**OGGETTO: trasmissione parere n. 1039 CTVA del 7 settembre 2012. Verifica di  
assoggettabilità alla VIA variante di cantierizzazione dell'impianto  
ICPF del sito Itrec di Trisaia, proponente Sogin Spa.**

Parere n. 1039 del 07 settembre 2012

<b>Progetto</b>	<b>Verifica di assoggettabilità ex art. 20 D.Lgs. n.152/06 e ss.mm.ii.</b>  <b>Variante di cantierizzazione per l' Impianto ICPF del sito ITREC di Trisaia</b>
<b>Proponente</b>	<b>Sogin S.p.A.</b>

Figura 4.3/2 – Tempistiche di cantiere scenari A e B a confronto

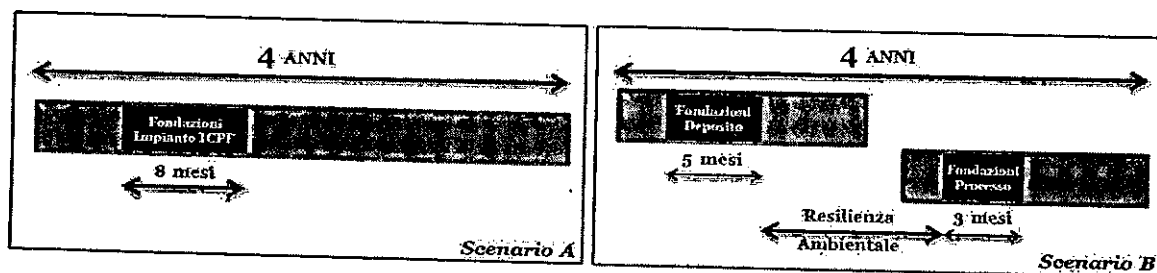
la durata complessiva dei lavori è stimata pari a circa 4 anni e rimane invariata, anche a fronte del proposto slittamento in avanti del cantiere dell'Edificio di processo come schematizzato in figura:

- per lo scenario A, come già indicato nel SIA dell'ICPF, è rappresentata dalla realizzazione delle fondazioni dell'ICPF in un'unica soluzione; durante tale fase, infatti, si verifica l'evento di picco che vede la circolazione contemporanea di 6 betoniere (utilizzate al 100%) per 4 giorni a ciclo continuo;
- per lo scenario B è ancora rappresentata dalla realizzazione delle fondazioni dei due edifici che però avviene in due momenti distinti: prima quello di deposito e poi quello di processo; per la realizzazione delle fondazioni del deposito è previsto l'utilizzo al 100% di 4 betoniere per 5 giorni a ciclo continuo, mentre per la realizzazione delle fondazioni dell'edificio di processo è previsto l'utilizzo al 50% di 2 betoniere per 3 giorni.
